公益財団法人核物質管理センター

## 核燃料物質使用変更許可申請書

六ヶ所保障措置分析所

新旧対照表（変更部のみ抜粋）

| 変更前   | 変更案   | 備考 |
|---|---|----|
|  |  <p>本文添付図面より抜粋<br/>図2-3</p> |    |

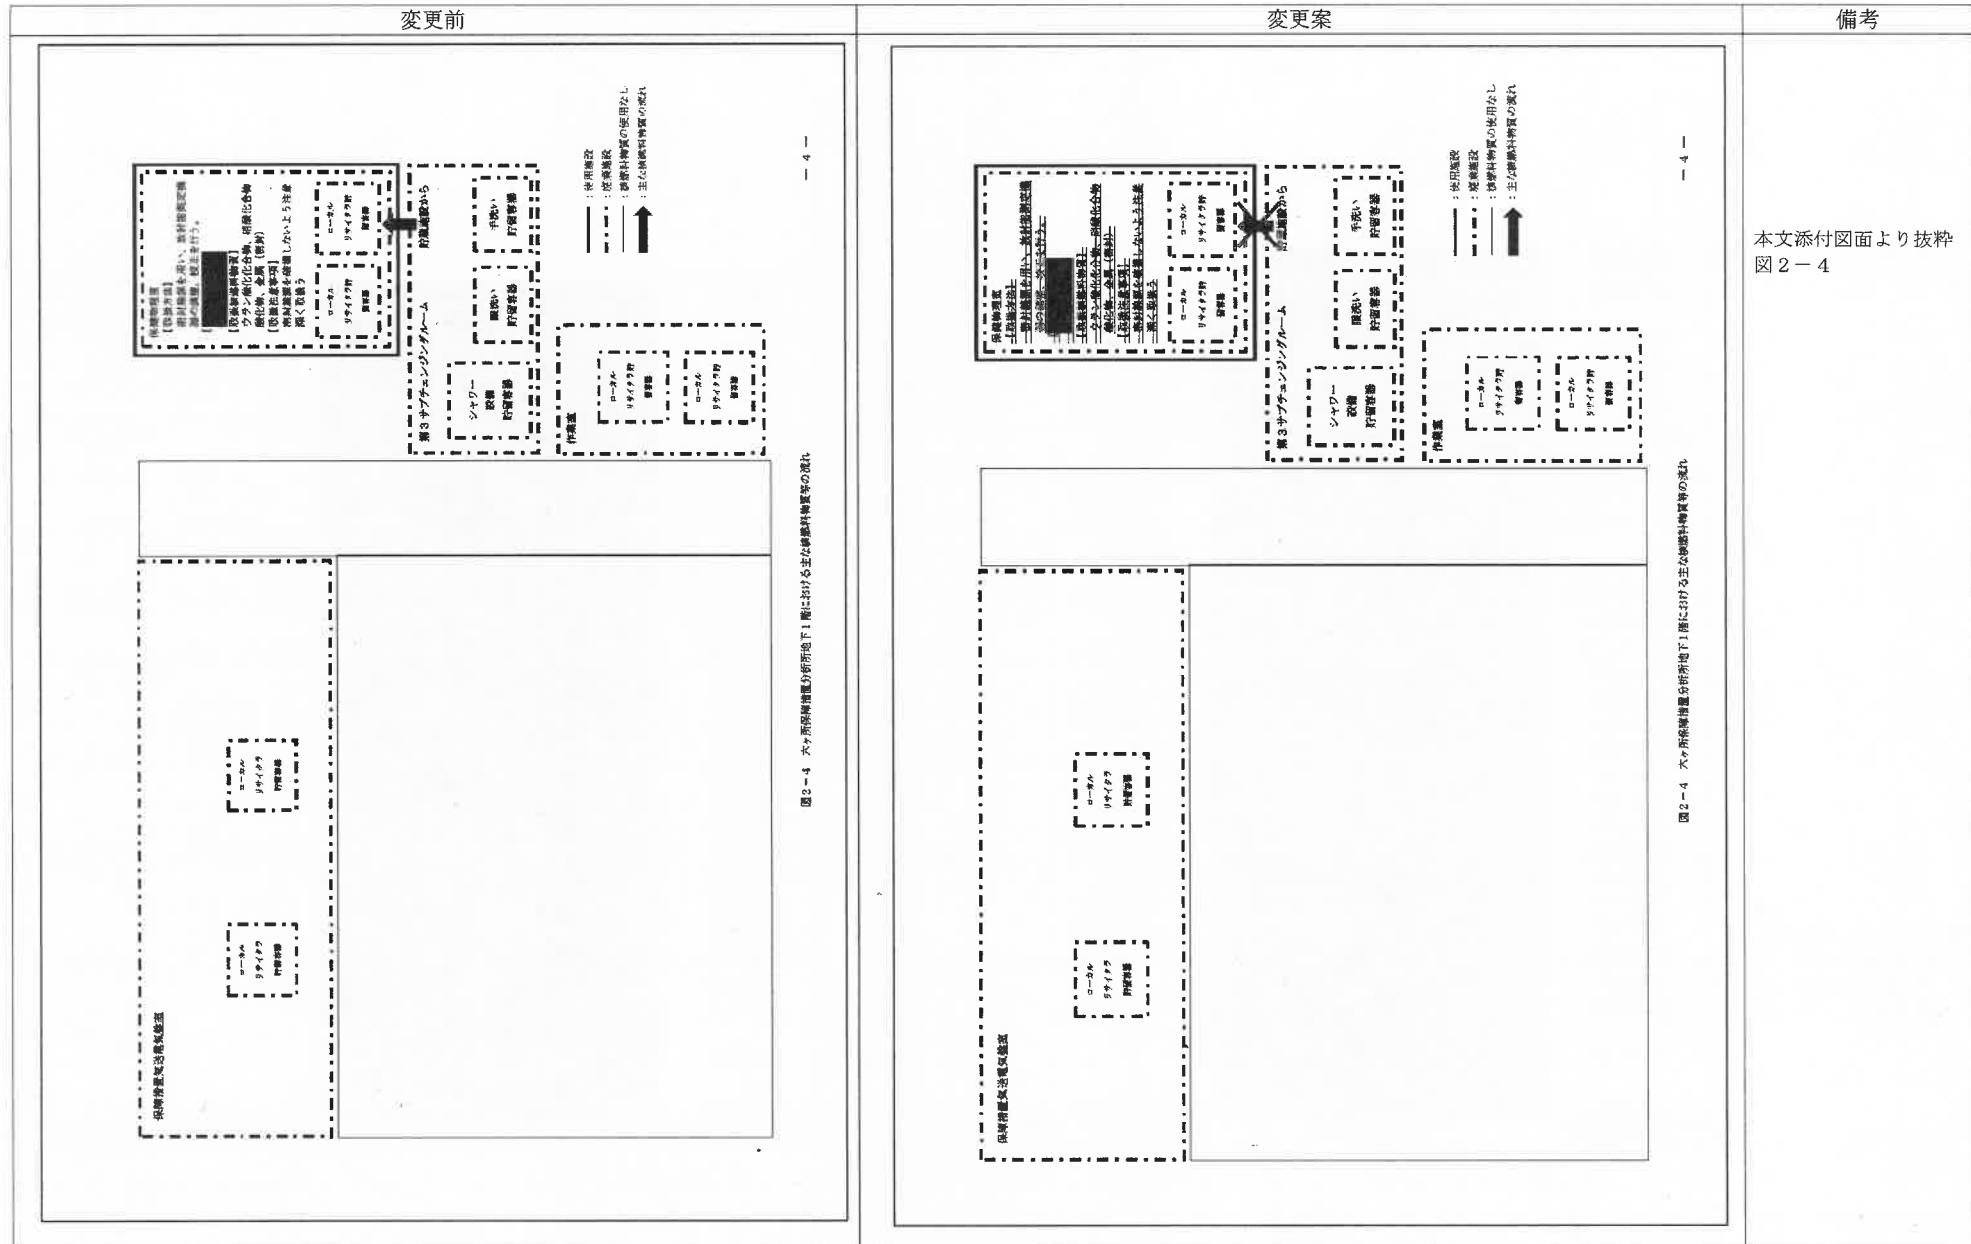
- 1) 「7-3 使用施設の設備 表7-3 中放射性グローブボックス仕様」主要機器のうち、G.BM5の項目へ密度計を追記する。
- 2) 本文添付図面「図2-3 六ヶ所保障措置分析所地下2階における主な核燃料物質の流れ」のうち、G.BM5の項目へ密度計を追記する。
- 3) 「添付-1 障害対策書 3-2 外部被ばくに係る線量率の推定 表3-1 評価を行うための分析セル及びグローブボックスにおける核燃料物質の量」のうち、G.BM5の使用方法に密度測定を追記する。
- 4) 「添付-1 障害対策書 4-3-1 G.BM5内で取り扱う試料」項目に密度測定を追記する。

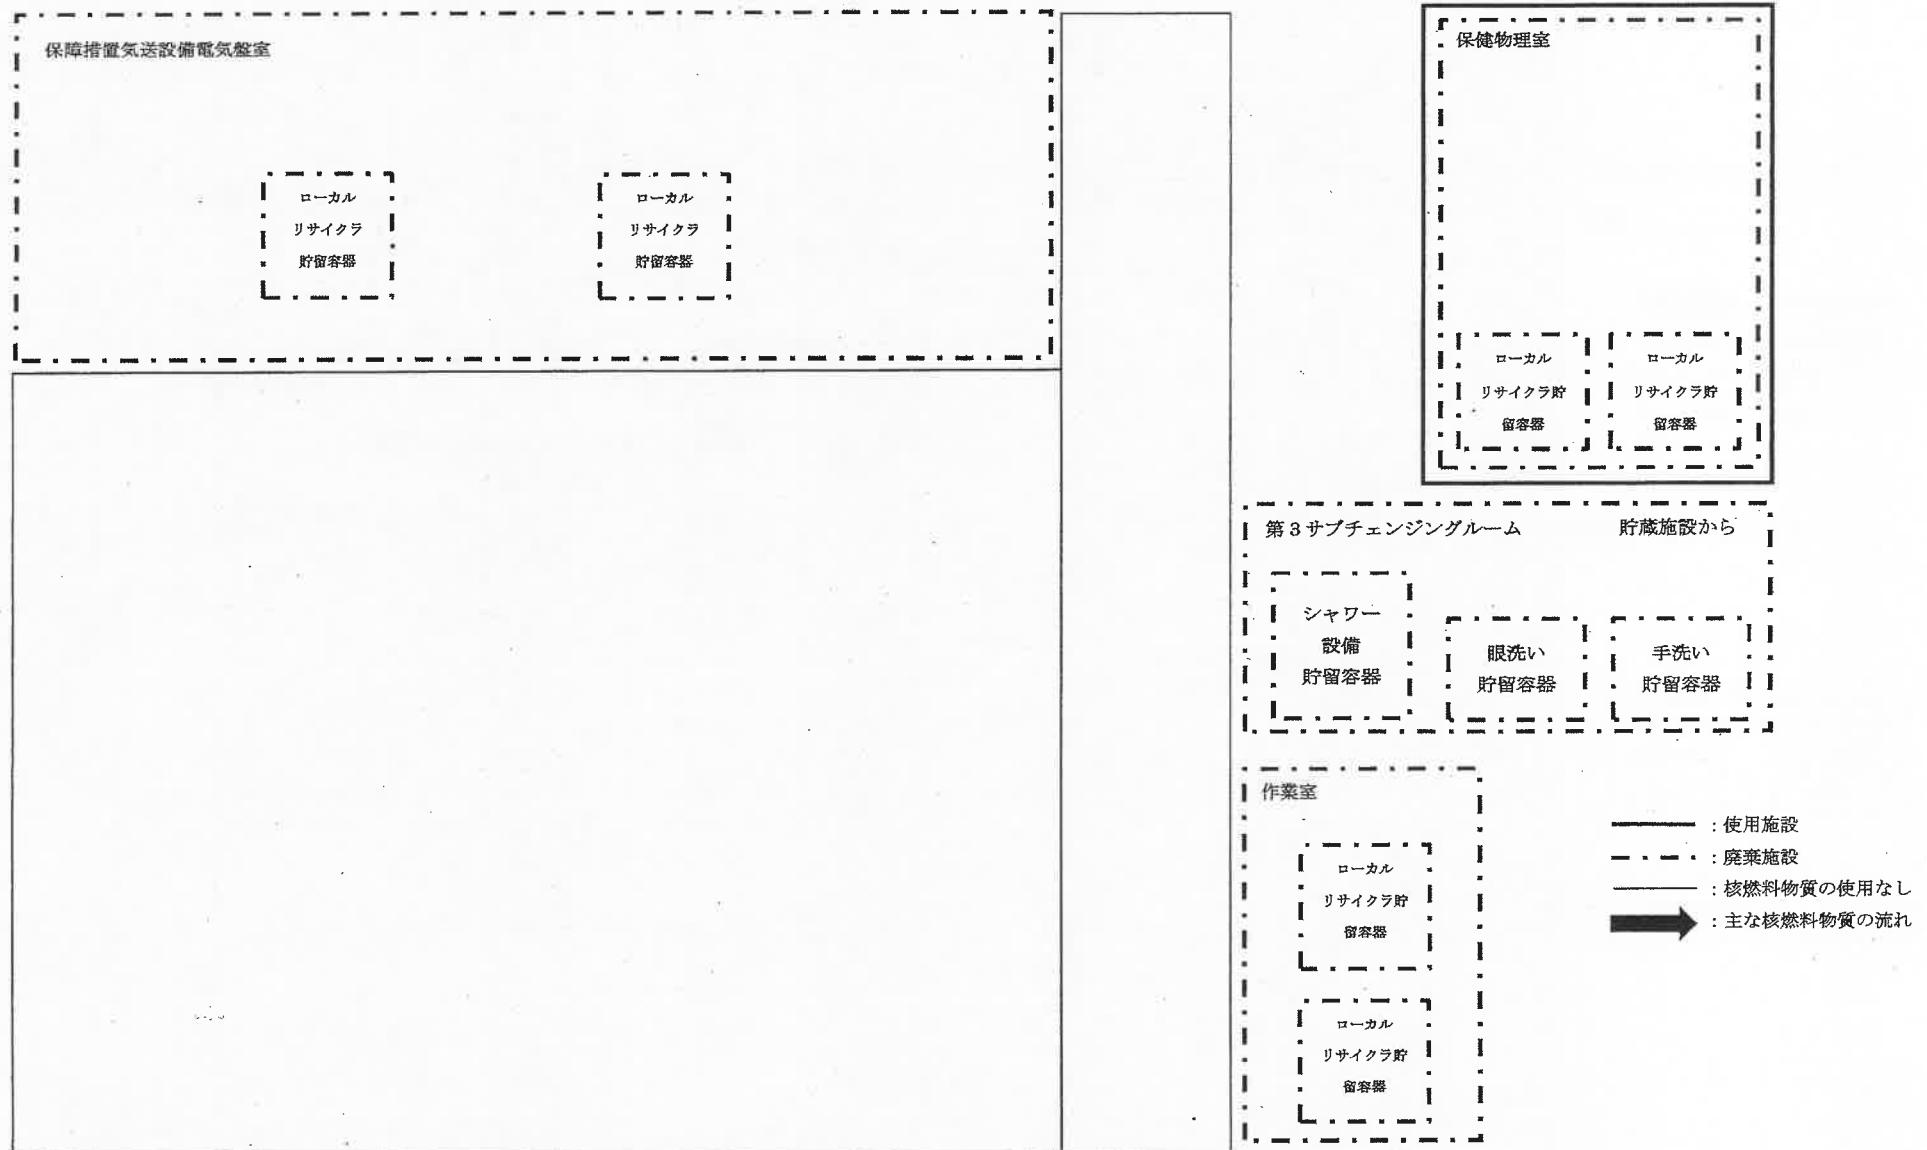
- 1) 「7-1 使用施設の位置 表7-1(1) 分析建屋における使用施設の核燃料物質を使用する各室の名称及び用途」より、「保健物理室(G0416室)」及び当該室の「用途」項目記載を削除する。
- 2) 本文添付図面「図2-4 六ヶ所保障措置分析所地下1階における主な核燃料物質の流れ」のうち、保健物理室の核燃料物質に係る記載を削除する。
